ソフトウェアバージョンアップについて

KW2D形 スマートRFIDリーダー

図1 システムソフトウェアのバージョン更新のメッセージ

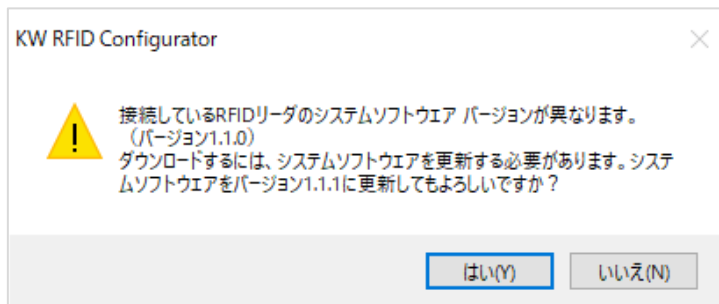
KW RFID Configurator V1.1.1で、KW2D形スマートRFIDリーダーに設定をダウンロードすると、「システムソフトウェアバージョンが異なります」と、バージョン更新のメッセージ(図1)が表示されますので、メッセージに従いシステムソフトウェアを更新してください。

弊社ホームページより「KW2D形 設定ツール KW RFID Configurator (V1.1.1)」がダウンロードできます。本ソフトウェアにより、KW2D形本体にシステムソフトウェアのバージョンをV1.1.1に書き換えてください。
